## Vragen en antwoorden klankbordgroep 27/04/2022

*De vragen zijn per locatie geschikt*

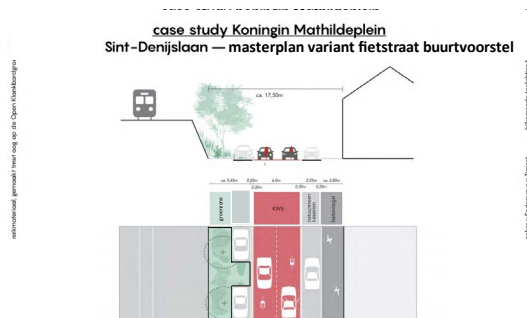
**Klopt het dat de Voskenslaan de enige mogelijke route voor vrachtwagens richting station is?**

Neen, de leveringen van het station zullen de laad- en loszone van het station bereiken via de Kortrijksesteenweg en de oostelijke kant van de Sint-Denijslaan. Logistiek verkeer zal wegrijden via de tramsporen op het Koningin Mathildeplein, richtings Vaerwyckweg en Voskenslaan. Dit enkel binnen vooropgestelde venstertijden.
